Assunto: **ESCLARECIMENTOS SOBRE EDITAL DE CONCORRÊNCIA N.º 05.003/2023-CP**

Venho por meio deste, solicitar **ESCLARECIMENTOS SOBRE EDITAL DE CONCORRÊNCIA N.º 05.003/2023-CP,** cujo objeto é a **PAVIMENTAÇÃO EM REVESTIMENTO ASFÁLTICO (CBUQ) EM RUAS DO JEREISSATI III E BOM FUTURO, NO MUNICÍPIO DE PACATUBA - CE.**

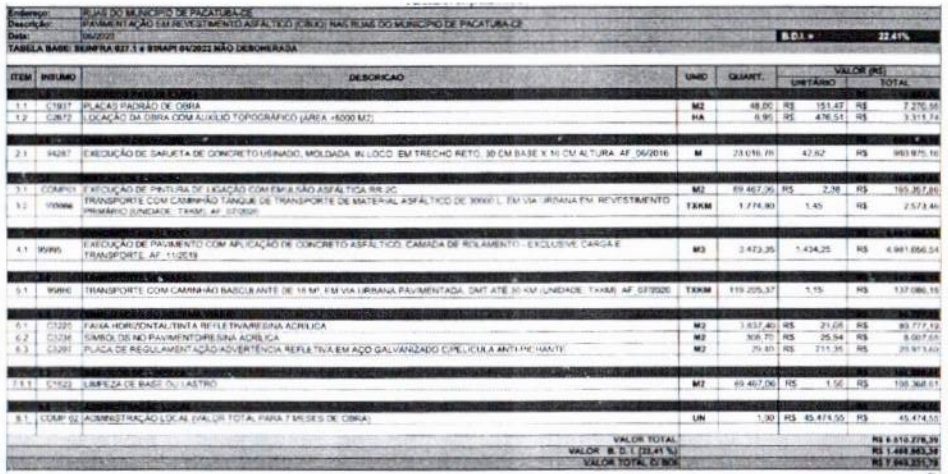
O orçamento apresenta uma soma total que parece estar incorreta. Após uma revisão cuidadosa dos valores fornecidos, percebi que a soma total não coincide com a soma dos valores individuais dos itens. Havendo **um erro de cálculo com valores ausentes** que está contribuindo para essa discrepância. Gostaria de solicitar uma revisão detalhada para garantir que a soma total seja precisa.

Os itens em que faltam adicionar os valores ao valor total são:

3.2 TRANSPORTE COM CAMINHÃO TANQUE DE TRANSPORTE DE MATERIAL ASFÁLTICO DE 30000 L, EM VIA URBANA EM REVESTIMENTO PRIMÁRIO UNIDADE: TXKM. AF 07/2020 **(R$ 2.573,46)**

6.2 SÍMBOLOS NO PAVIMENTO/RESINA ACRÍLICA. **(R$ 8.007,68)**
6.3 PLACA DE REGULAMENTAÇÃO/ADVERTÊNCIA REFLETIVA EM AÇO GALVANIZADO C/PELÍCULA ANTI-PICHANTE. **(R$ 20.913,69)**

excluídos um total de R$ 31.494,83

como pode-se observar no orçamento, a etapa **3.0 PINTURA DE LIGAÇÃO,** o valor da etapa acaba somando APENAS o valor do item **3.1, o mesmo acontece na etapa 6.0 SINALIZAÇÃO DO SISTEMA VIÁRIO, que recebe apenas o valor do primeiro item, sendo ele o item 6.1, o que acaba alterando o VALOR TOTAL DO ORÇAMENTO que SEM B.D.I, ao invés de ser R$ 6.510.278,39, deveria ser R$ 6.541.773,22 SE SOMADO COM OS ITENS SUPRACITADOS.**
